**CONCERIA CUMAR S.R.L.
Via Dell'Industria, 6
Montorso Vic.no (VI),
36050, Italia**

Progetto: Richiesta di A.U.A. Conceria Cumar S.r.l. per rinnovo autorizzazione scarico

Integrazione documentale

Montorso Vicentino, 05/03/2019

Fig.1 Estratto planimetrico indicante l'intervento di adeguamento mirato al recupero dell'acqua di prima pioggia delle coperture

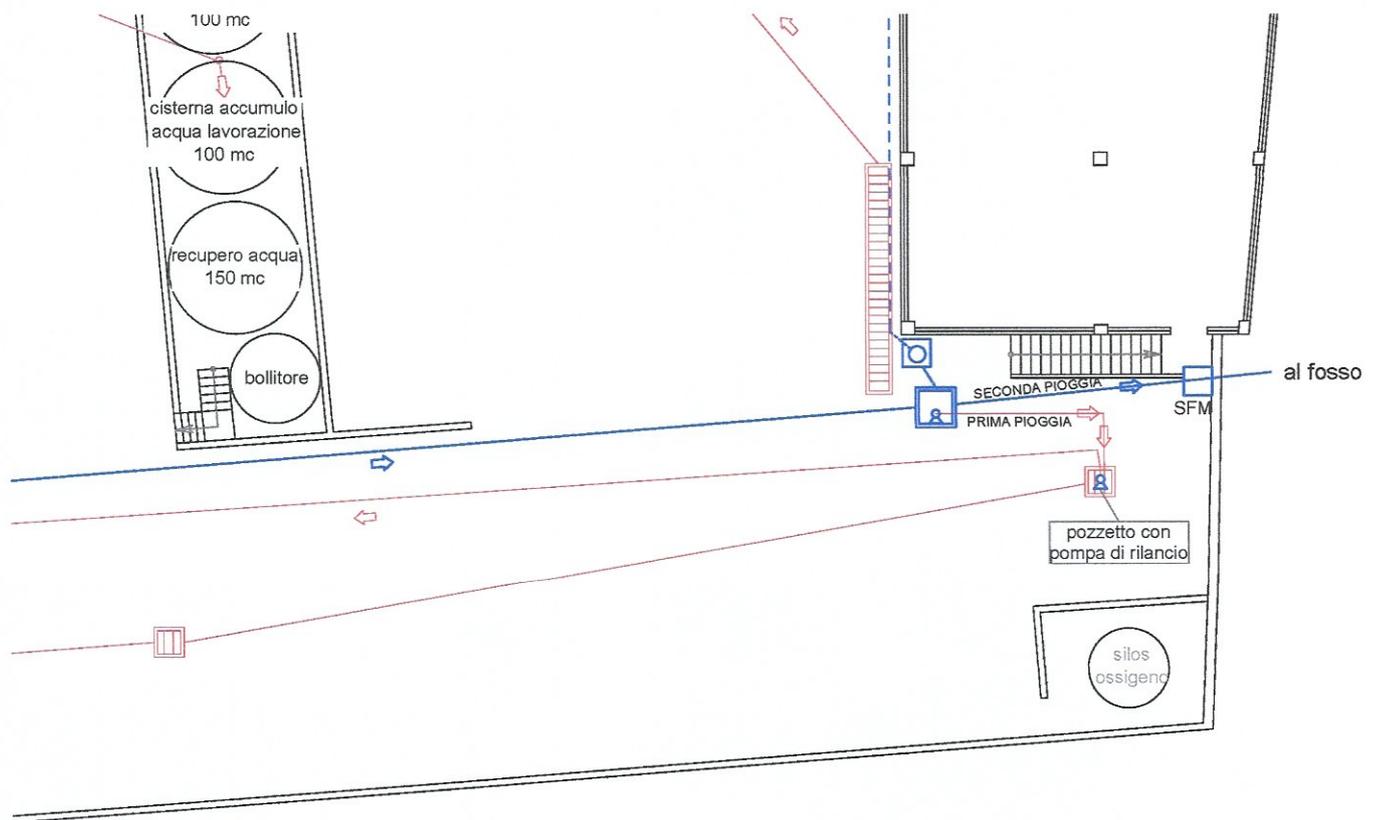
-Installare un pozzetto fiscale tipo "unichim" o analogo a valle della rete delle acque meteoriche indicato scarico "SFM", al fine di permettere il campionamento dell'acqua di prima pioggia scaricata nel fossato presente nel campo confinante;

- installare un nuovo pozzetto idoneo per la raccolta ed il rilancio dell'acqua di prima pioggia provenienti dalle coperture in sostituzione dell'attuale pozzetto di ispezione presente prima dello scarico finale nel fossato.

Il rilancio dell'acqua di prima pioggia è previsto mediante l'utilizzo di una pompa sommersa posizionata sul fondo del nuovo pozzetto di raccolta previsto, ed azionata da una sonda di livello presente nel pozzetto.

Il pozzetto di raccolta previsto potrà prevedere o una tubazione di troppo pieno per l'uscita dell'acqua di seconda pioggia o in alternativa la presenza sul fondo di una valvola a saracinesca posta sulla tubazione di uscita del pozzetto, normalmente chiusa, che si apre previo consenso proveniente da apposita centralina al raggiungimento del volume di acqua di prima pioggia di cui è previsto il recupero.

Schema blocchi indicante la proposta per il recupero dell'acqua di prima pioggia delle coperture

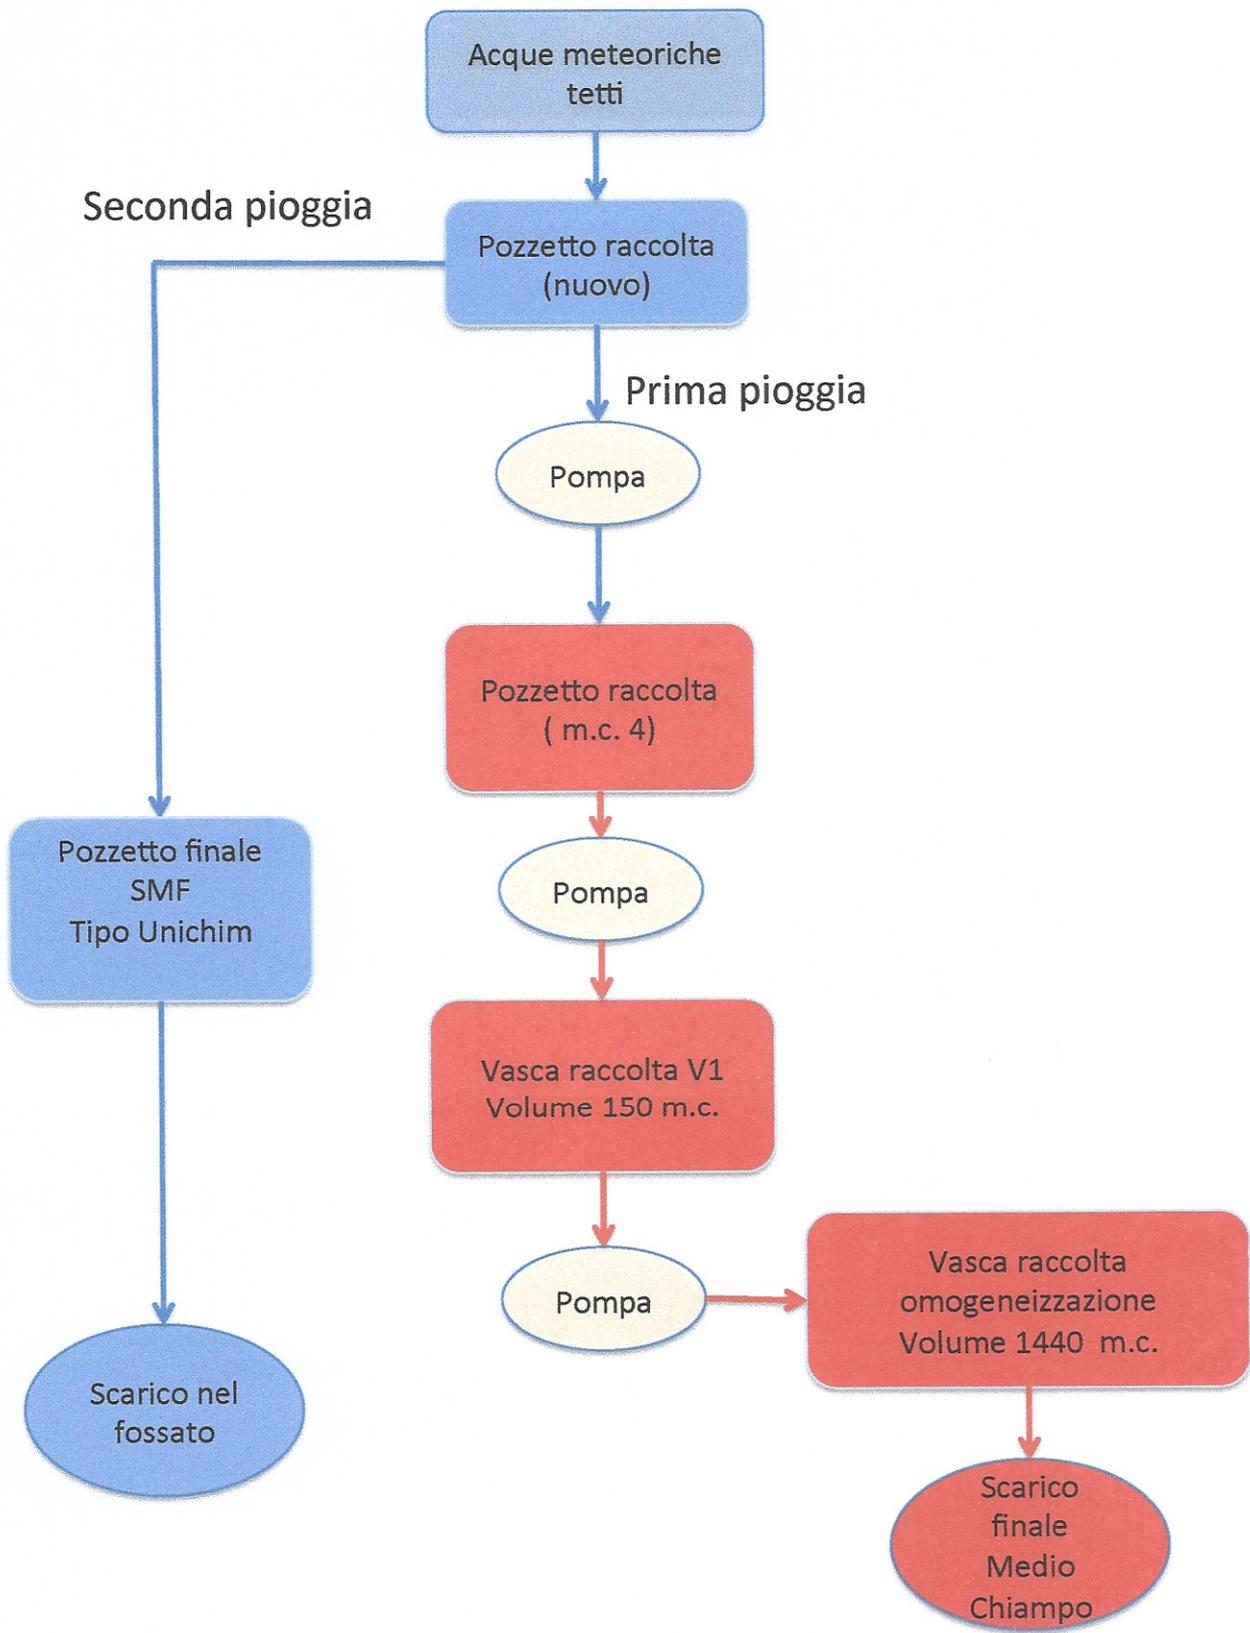
Il volume dell'acqua da recuperare sarà gestito da un contaltri installato nella tubazione di mandata della pompa di rilancio dell'acqua di prima pioggia, che al raggiungimento della quota di prima pioggia da recuperare stabilita, mediante centralina installata in un apposito quadro elettrico, invia i consensi per la fermata della pompa e l'eventuale apertura della valvola a saracinesca (nel caso in cui l'azienda opti per l'installazione della valvola a saracinesca).

Un timer presente nella centralina collegato ad un sensore di pioggia, è impostato per ricominciare il ciclo di raccolta e l'eventuale chiusura della valvola a saracinesca (se presente) allo scadere delle 48 ore successive al termine dell'evento piovoso.

Considerato che le coperture coprono una superficie complessiva pari a m.q. 3.038 il volume minimo di acqua di prima pioggia da recuperare se si considera i primi 5 mm si attesterebbe pari a $3038 \times 0,005 = 15,2 \text{ m}^3$.

Si prevede dunque in prima istanza che il volume di prima pioggia da recuperare proveniente dalle coperture si configuri nel volume minimo 16 m^3 .

Fig.2-suddivisione delle pavimentazioni esterne oggetto di valutazione degli interventi di rifacimento

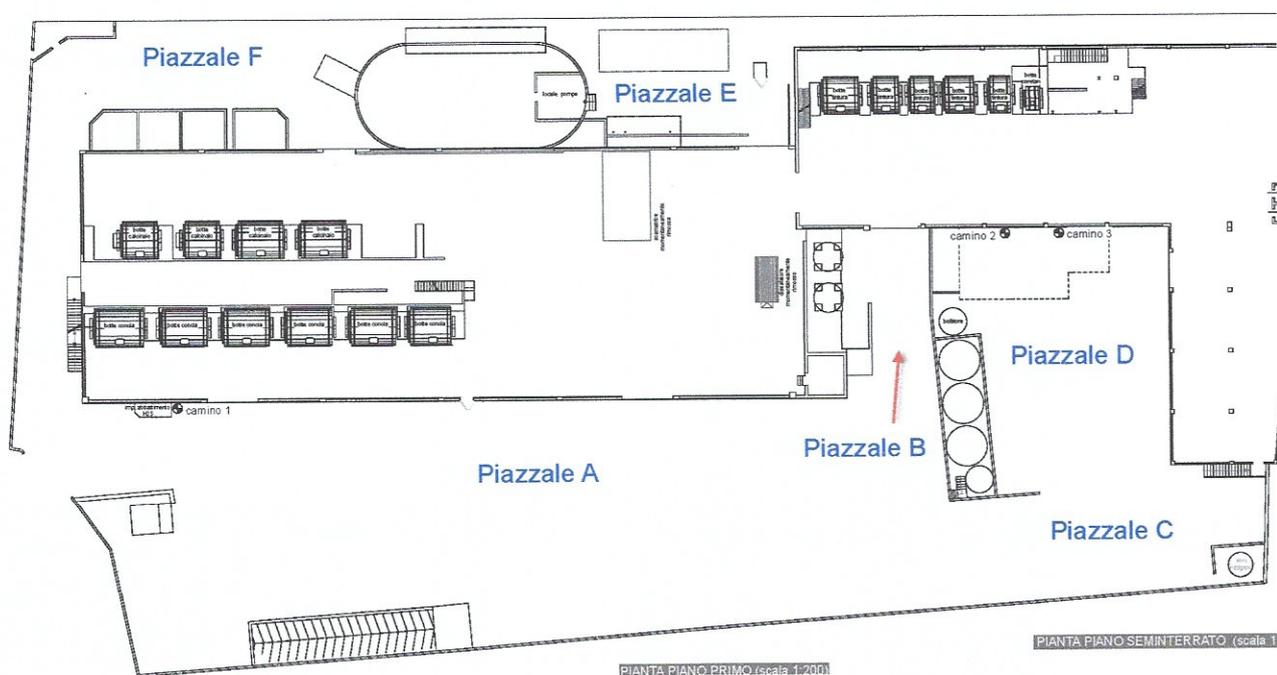
Al fine di programmare nel dettaglio il piano di rifacimento e/o controllo dello stato di usura delle pavimentazioni aziendali, le stesse sono state suddivise distintamente come indicate nella fig.2 seguente, e valutate singolarmente.

Il piazzale A si presenta in buono stato di conservazione anche che se si comincia ad intravedere alcune piccole fessurazioni, tali comunque da non compromettere l'impermeabilità dello stesso. Considerato che il piazzale A è soggetto alla movimentazione principale di materia prima e/o lavorata, si propone di eseguire comunque entro l'agosto 2019 un intervento con l'applicazione di prodotti impermeabilizzanti delle fessurazioni più evidenti.

Il piazzale B si presenta ancora in buono stato di conservazione, non risultano pertanto necessari interventi di rifacimento o di impermeabilizzazione nel breve termine, si procederà quindi alla verifica periodica almeno annuale dello stato di conservazione del calcestruzzo ed impermeabilizzazione della pavimentazione, programmando entro 6 mesi il rifacimento delle parti che presentano un evidente stato di usura (presenza di fessurazioni e crepe), e programmando entro l'anno successivo il rifacimento totale o di parte della piazzale che evidenzia la presenza di crepe o fessurazioni tali tuttavia da non compromettere l'impermeabilità della pavimentazione.

Il piazzale C si presenta ancora in buono stato di conservazione, tuttavia, considerando che sono previsti gli interventi idraulici ed edilizi mirati al recupero dell'acqua di prima pioggia proveniente dai tetti, e che tali interventi comporteranno la rottura di parte di detta pavimentazione, un parziale intervento di rifacimento dello stesso verrà già eseguito entro il mese di agosto 2019.

Il piazzale C presenta delle alcune crepe e numerose piccole fessurazioni, si prevede quindi di eseguire entro l'agosto del 2019 il rifacimento dello stesso.

Fig.3 Particolare dell'area coperta dal "Piazzale E"

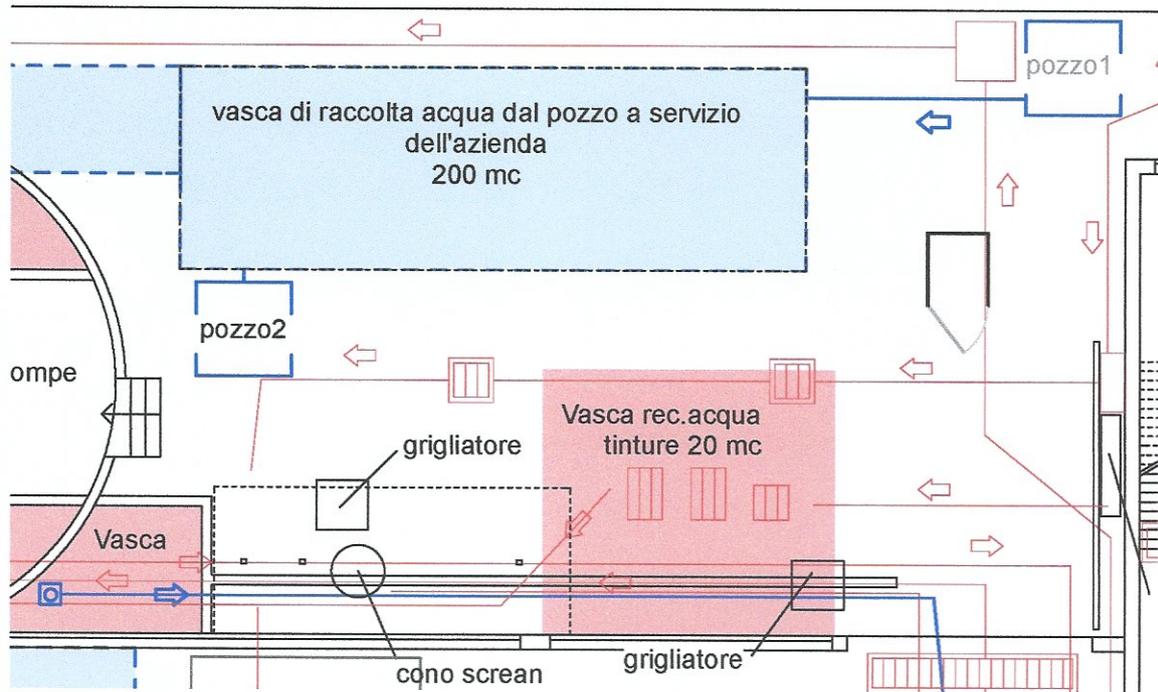
Il piazzale E che si trova nell'area ove sono presenti i grigliatori ed i pozzi, presenta alcune crepe e fessurazioni in particolare in prossimità del pozzo P2;
si prevede quindi di eseguire un primo intervento di sistemazione dell'area più prossima al pozzo P2 in modo da garantire la compartimentazione dello stesso in modo, ed un successivo intervento di rifacimento della pavimentazione esteso a tutta l'area individuata come "Piazzale E" entro il mese di agosto 2019.

Fig.4-particolarre dello stoccaggio esterno di chimici attualmente presente.

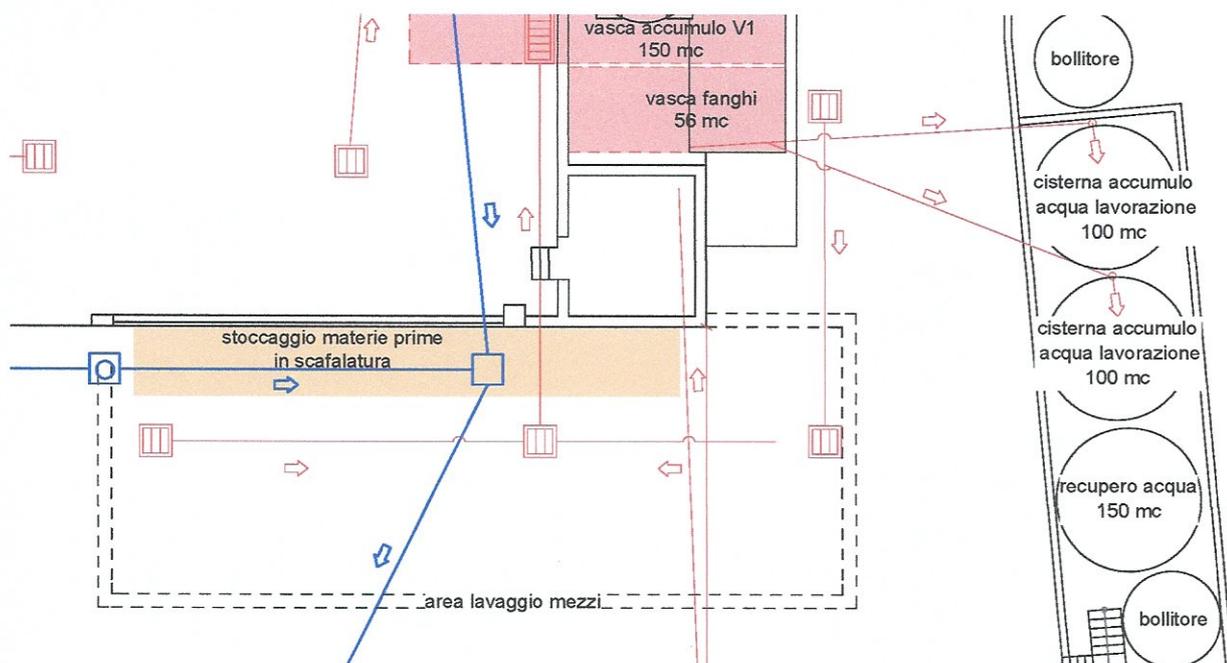
Con riferimento all'attuale stoccaggio esterno (piazze A della Fig.2 del punto 2) di cisternette contenenti prodotti chimici per il calcinaio/concia delle pelli posizionati su scaffalatura a tre piani posta nelle vicinanze del portone d'ingresso del reparto di calcinaio/concia ,

la scrivente al fine di limitare gli impatti derivanti da fuoriuscite accidentali dei prodotti chimici stoccati, nonché una maggiore sicurezza della movimentazione degli stessi, propone di eliminare lo stoccaggio esterno, e di creare due nuove aree di stoccaggio, sempre su scaffalatura all'interno del reparto di calcinaio/concia; a tal proposito l'azienda intende destinare una scaffalatura per lo stoccaggio dei prodotti a carattere acido o neutro ed una scaffalatura per lo stoccaggio dei prodotti chimici a carattere basico o neutro.
